## KS-1-VF 仕様変更のお知らせ

KS-1-VF

裏面設定スイッチ部

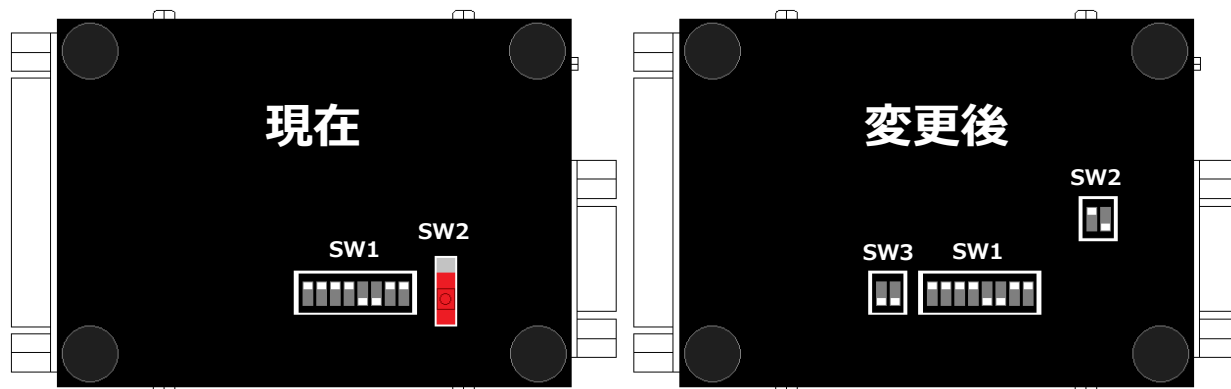
SW2：スライドスイッチから DIP タイプスイッチへ

SW3：新規追加

変更部分	現在	変更後
裏面 SW2	赤スライドスイッチ	2P DIP スイッチ
裏面 SW3 (プリバイアス抵抗「入切」スイッチ)	なし	新規実装

(2) SW2

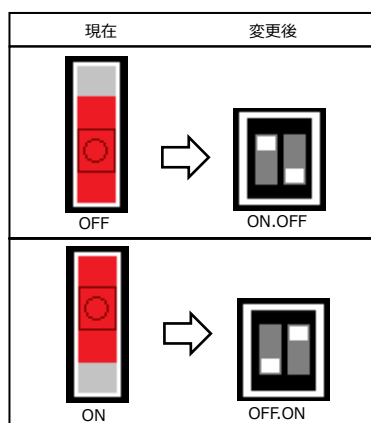
機能は変わりませんが、形状が変更になります。
